Sluttbehandling - Plan 2116 - Danielsen ungdomsskole - Detaljregulering

Norconsult AS har på vegne av Egill Danielsen Stiftelse utarbeidet forslag til privat reguleringsplan for plan 2116 Danielsen ungdomsskole Karmøy, Veå – gnr. 5/7, 154 mfl.

1. TURID GUNVALDSEN

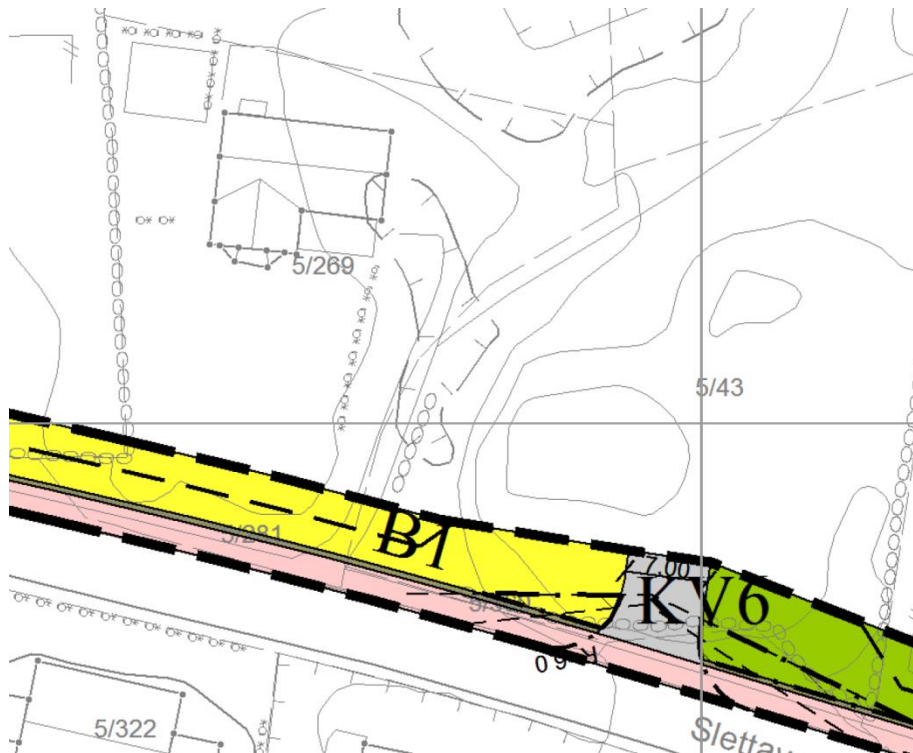
Gunvaldsen er en av eierne 5/269, som ligger på nordsiden langs Slettavegen. Hun ønsker ikke at en utvidelse av fortau og sykkelveg skal gå inn på hennes tomt. Begrunnelsene er at verdien av tomten forringes, vegen kommer for nær huset, og hagen vil bli mindre. En utvidelse vil også være et faremoment med tanke på at eiendommen har avkjørsel fra Slettavegen. Gunvaldsen mener at Slettavegen er overlastet fra før og at det ikke må bli mer trafikk på vegen. Foreslår at det legges ny vei et annet sted, for eksempel fra industriområdet til parkeringsplassen ved storhallen.

Planforslaget regulerer inn et 2,5 meter bredt fortau langs nordsiden av Slettavegen, samt et 0,50 meter bredt belte med annen veggrunn, se kapittel 5.8.4 for beskrivelse og utklipp fra plankart under. Dette medfører at utvidelsen av fortauet vil gå omtrent 30 cm inn på eiendommen til Gunvaldsen. Ettersom byggegrensen skal være 3,0 meter fra fortauet blir byggegrensen flyttet nærmere fortauet enn i dagens reguleringsplan.
